Troisième modification de la méthodologie pour le calcul de la capacité journalière de la région de calcul de la capacité Core

Conformément aux articles 20 et suivants du Règlement (UE) 2015/1222 de la Commission du 24 juillet 2015 établissant une ligne directrice relative à l'allocation de la capacité et à la gestion de la congestion

8 décembre 2023

Figure 1: Détermination des contraintes externes dans la direction export (capacités de production disponibles pour des exportations potentielles) dans le cadre du calcul des capacités journalières.

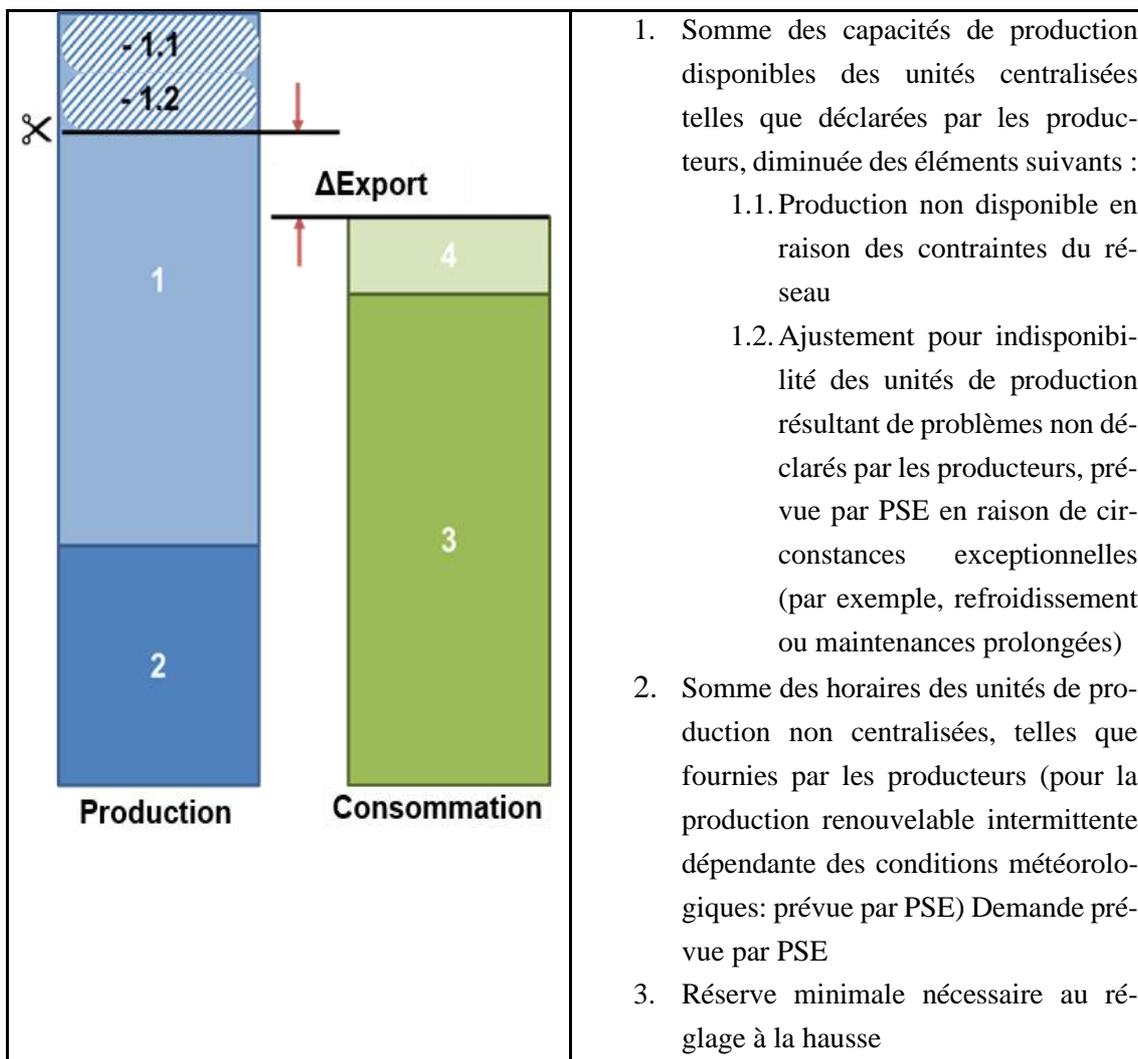
Une contrainte externe dans la direction export est applicable si D_{Export} est inférieur à la somme des capacités d'échange entre zones sur toutes les interconnexions polonaises dans la direction export. Une contrainte externe dans la direction import est applicable si D_{Import} est inférieur à la somme des capacités d'échange entre zones sur toutes les interconnexions polonaises dans la direction import.
